## **BOLETIM DE SERVIÇOS**

**ASSUNTO:** Motor Sprint 4.07 - Volante rígido

**APLICAÇÃO:** GM – S10 e Blazer

B.S.Nº: 04/07 - rev.1  
DATA: Setembro/2007  
MOTOR: Sprint 4.07

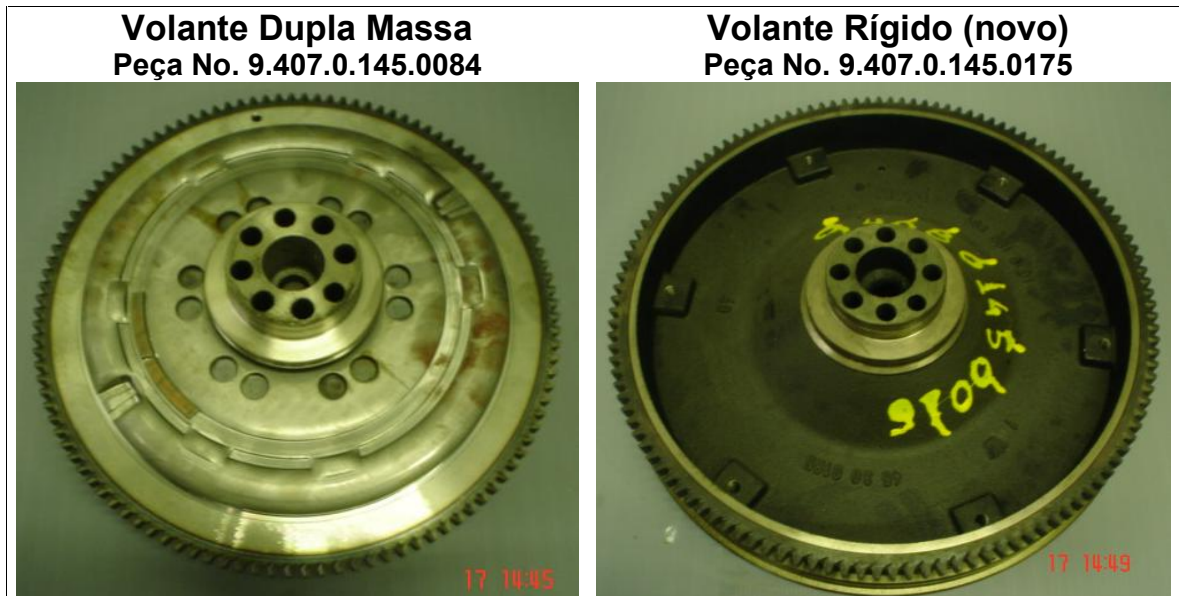
**OBJETIVO:** Esclarecer aos distribuidores quanto às diferenças e características técnicas dos volantes de motor dos tipos rígido (novo) e dupla massa, ambos disponíveis para venda.

**CARACTERÍSTICAS E RECOMENDAÇÕES:** O novo volante rígido foi avaliado, testado e homologado pela MWM INTERNATIONAL Motores quanto aos níveis de vibração, ruído, durabilidade e desempenho.

Quanto à percepção ao conduzir, o volante rígido pode apresentar maior nível de ruído quando comparado ao volante de dupla massa. Isto ocorre em decorrência da maior intensidade de vibração sendo propagada à transmissão, característico no volante do tipo rígido e, deste modo, situações como estas não devem ser tratadas como possível falha no componente.

**INSTRUÇÃO DE MONTAGEM:** Para montagem do volante rígido, deve-se utilizar os parafusos No.:**6.0200.70.0.1255** e os mesmos procedimentos recomendados no manual de serviço para o volante dupla massa.
